Министерство путей сообщения СССР
ГИПРОТРАНССИГНАЛСВЯЗЬ
Август 1974 г. Шифр ЭЦБ, ЭЦМ № 1247/776 Составил
Дмитриев

УКАЗАНИЯ
по проектированию устройств автоматики, телемеханики и связи
на железнодорожном транспорте

**ДОПОЛНИТЕЛЬНЫЕ ИСКЛЮЧЕНИЯ ПРИ МЕСТНОМ
УПРАВЛЕНИИ СТРЕЛКАМИ**

Рис. 1

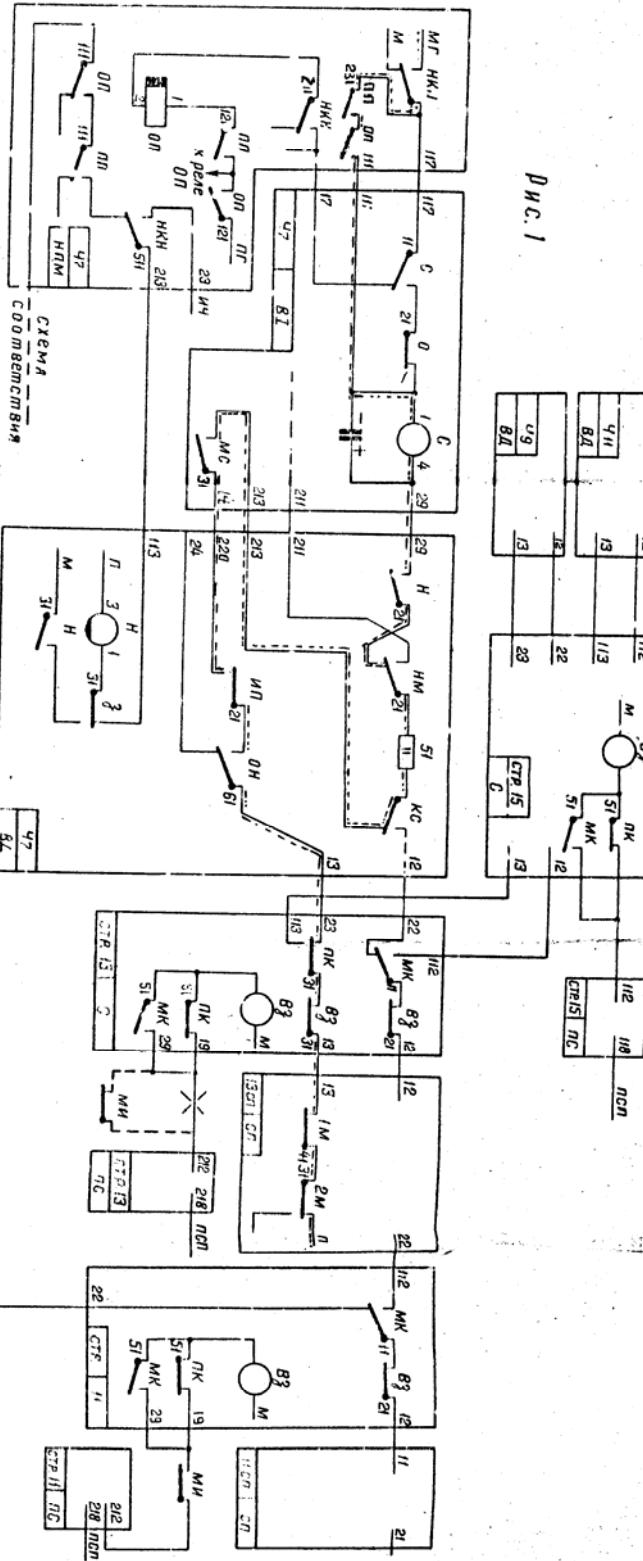
В блочной электрической централизации обнаружена возможность кратковременного проблеска желтого огня на выходных (маршрутных) светофорах при попытке установить поездной маршрут по стрелкам, находящимся на местном управлении.

Возбуждение начального реле в блоке Вд при этом происходит при маршрутном управлении в случае совпадения положения стрелок, находящихся на местном управлении с положением стрелок устанавливаемого поездного маршрута / альбомч ТР-47, ТР-68, МРЦ-9/, а при раздельном управлении / альбом ЭЦ-4/, или вспомогательном режиме при маршрутном управлении при нажатии только сигнальной кнопки.

Так как маневровое сигнальное реле при местном управлении возбуждено по обмотке I-3, то образуется цепь / см. рис. I и 2 приложения/: питание МГ, контакты реле НКН и ПП, реле С, контакты реле МП и ОН и далее в блок СП через кл. 13 к полюсу II через контакты реле I м и 2 м.

Эта цепь существует только до момента отключения реле ОН или НКН цепи возбуждения реле Н, т.е. сигнальное реле находится под током 3-4 сек.

I. При наличии за выходным / маршрутным / светофором противоположной стрелки, например светофор Ч₅ и стр. I7, т.е. когда блок Вд непосредственно подключен к блоку СП. В этом случае в цепь сигнального реле между контактами 29 блоков Вд и ВІ / ВП, ВШ/ необходимо включать контакт реле МИ - исключающего реле местного управления;

Рис. 2

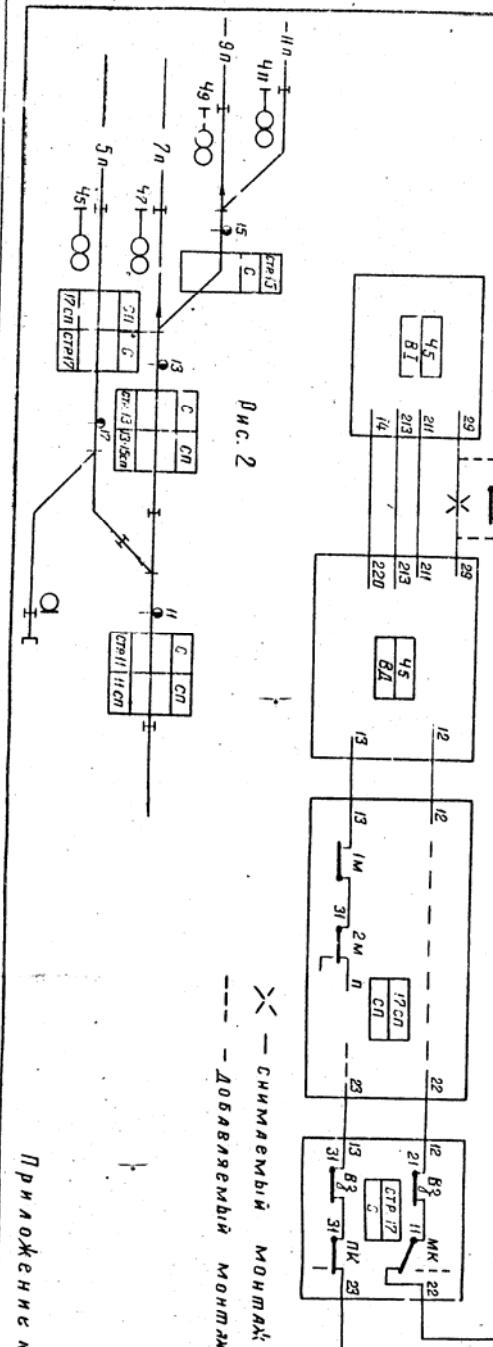
2. При наличии за выходным светофором пешерстной стрелки и при отсутствии контакта реле МИ в цели реле В8 блока С стрелки общей для стрелочно-путевой секции непосредственно примыкающей к выходным / маршрутным/ светофорам, например блок С стр. В секции, примыкающей к светофорам Ч₇, Ч₉, Ч₁₁ / см. рис.2/. В этом случае контакт реле МИ должен включаться в цепь реле В8 этой стрелки.
